Committente  <b>STOGIT</b>	Progettista 	<b>COMMESSA</b> NS/18012/R-R01	<b>UNITA'</b> 0120
	Localita' CENTRALE DI COMPRESSIONE DI SETTALA (MI)	Riferimento Committente <b>0120-03-DFRV-13760</b>	
	Progetto / Impianto INSTALLAZIONE ELCO SETTALA	Fg. 1 di 69	<b>Rev.</b> 0

## INSTALLAZIONE DI UN NUOVO ELETTROCOMPRESSORE NELLA CENTRALE DI SETTALA (MI)

RISPOSTE ALLA RICHIESTA DI INTEGRAZIONI AI SENSI DELL'ART. 19 COMMA 6 DEL D. LGS. N.  
152/2006 E S.M.I. (ID\_VIP 8674 INOLTATA IL 13/02/2023 DALLA SOTTOCOMMISSIONE VIA)

Figura 2.1-1: Area di indagine intorno alla Centrale STOGIT (ovale giallo) per il posizionamento della stazione RTN

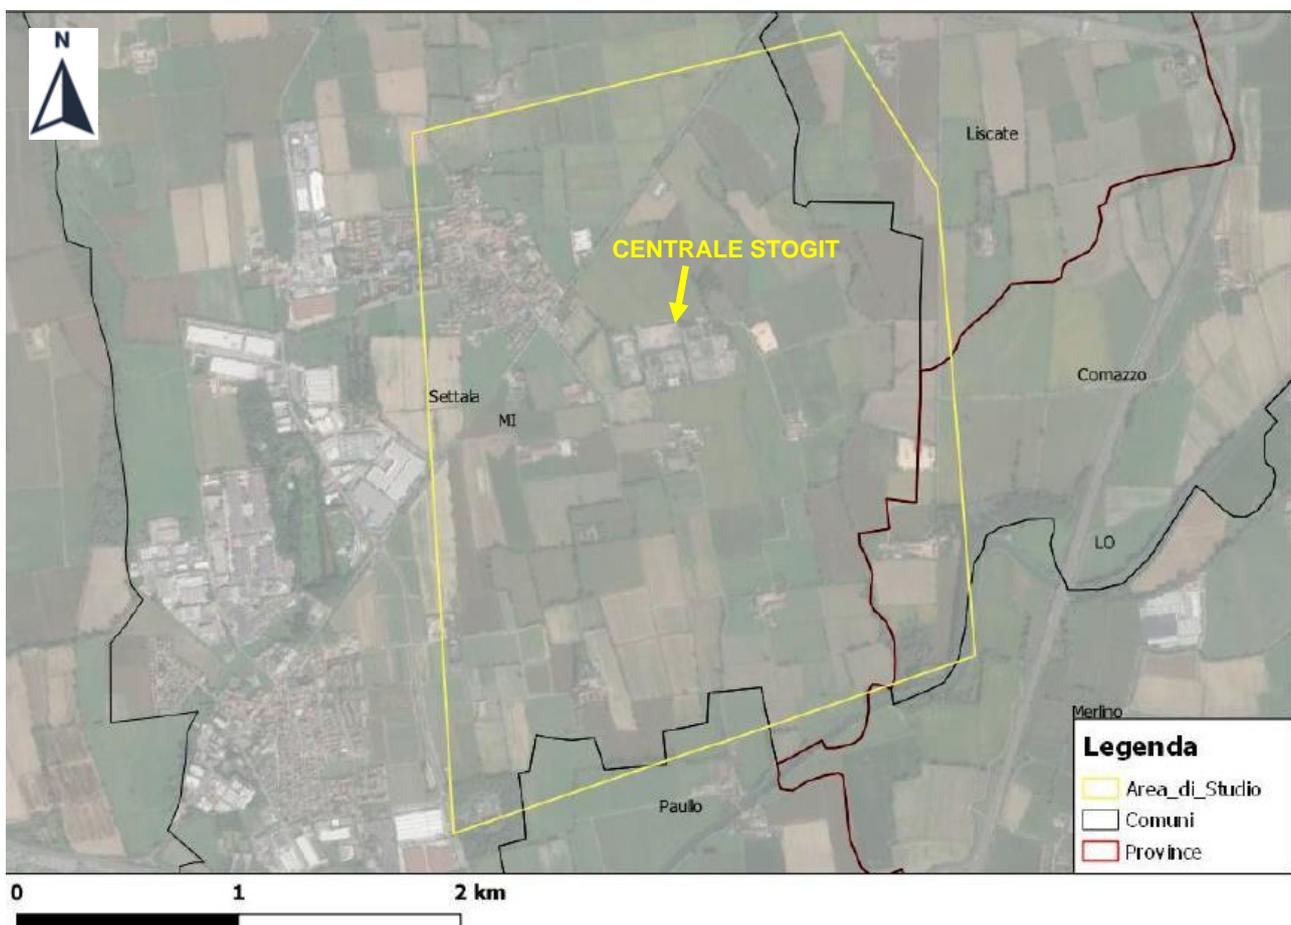
*“Relativamente all’analisi delle alternative e, specificamente, in relazione alle opere di interconnessione alla rete elettrica di trasmissione nazionale che allo stato prevedono 3 diversi scenari con diversa ubicazione della Sottostazione Elettrica Utente 132/15 kV e differenti tracciati di collegamento aereo/interrato a partire dalla medesima Stazione RTN 132 kV da realizzarsi, prevista circa 1,5 km a Sud del sito industriale Stogit, occorre implementare detta analisi verificando la disponibilità di stazioni elettriche esistenti a minore distanza, o la fattibilità di nuovi progetti considerata la vicinanza di altre linee AT/MT (fra cui quelle passanti circa 300 m ad Est dell’impianto), in aree a minor sensibilità ambientale, attraverso analisi matriciale, considerando e confrontando gli impatti su ciascuna delle diverse componenti ambientali.”*

Per quanto riguarda il posizionamento della SE 132 kV di proprietà Terna, collegata alla linea 132 kV “Caleppio – Zelo Buon Persico”, è stata effettuata un’analisi vincolistica su un’area di dimensioni 2x3 km circa con centro nella Centrale di stoccaggio STOGIT così da poter individuare zone precluse al posizionamento degli impianti.
